VISTORIA TÉCNICA DE OBRA – REQUALIFICAÇÃO PRAÇA DA
CATEDRAL DIOCESANA DIVINO ESPÍRITO SANTO

INCOFORMIDADES GERAIS

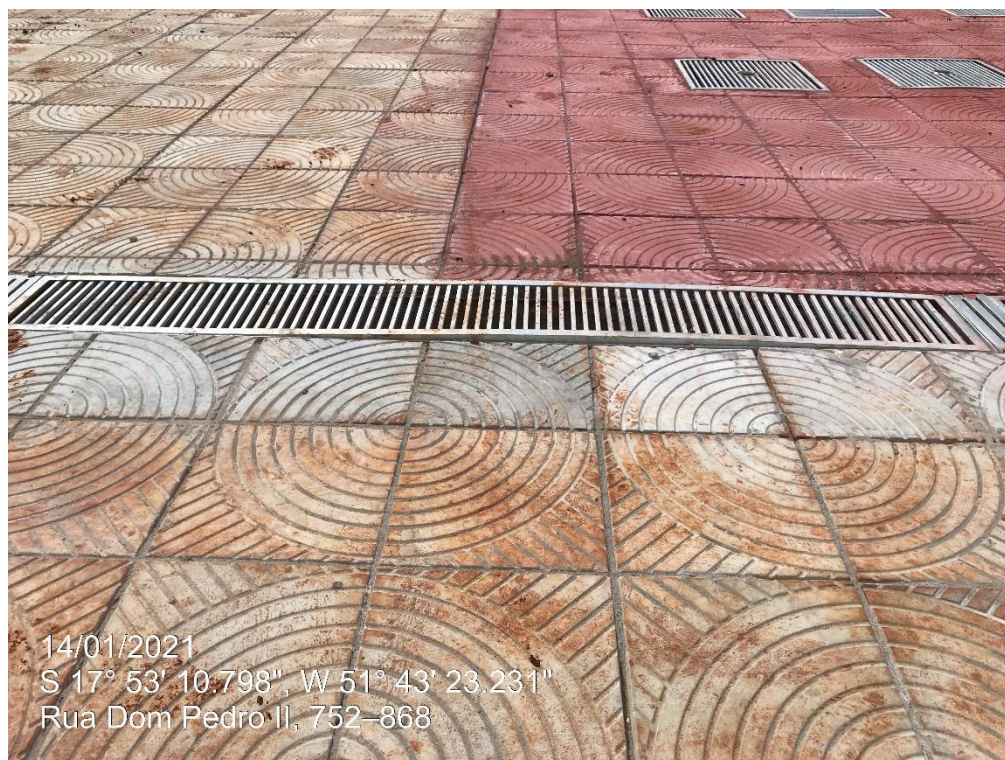
4. As grelhas dos bicos dos jatos d'água deveriam ser 40x40 cm para que tudo ficasse simétrico, os mesmos estão assimétricos entre eles, alguns tem 55x55cm outros 58x58cm, estão desalinhados na vertical e horizontal; Não atende os espaçamentos do projeto e também o comprimento do projeto;

5. Os bicos não estão centralizados com o centro das grelhas, dificultando que o jato alcance a altura esperada;

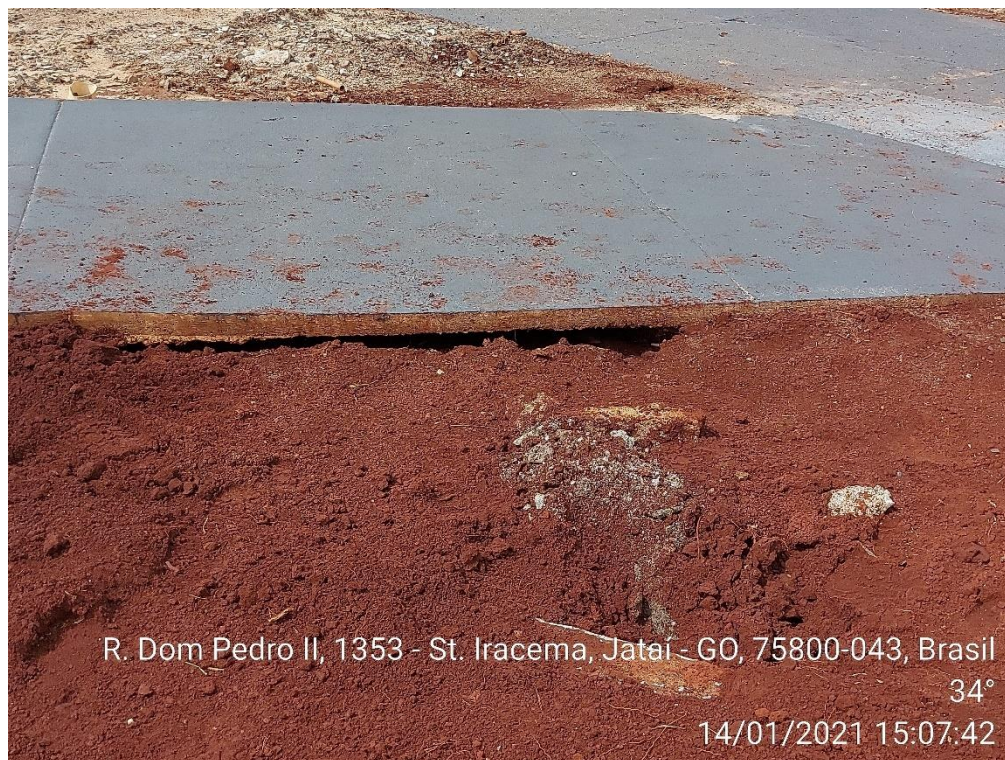
12. Na casa de máquinas há infiltração nas paredes e no teto;

13. Não foi feita a impermeabilização com manta asfáltica e proteção mecânica na laje da casa de máquinas;

14. Falta finalização do reboco e retirada de formas e entulhos na casa de máquinas;

15. Base das bombas improvisadas com ladrilho e bloco de concreto;

16. Má instalação da eletrocalha;

17. Instalações hidráulicas não finalizadas;

18. Não foi executada base para caixa d'água prevista em projeto, as mesmas estão instaladas direto no piso;
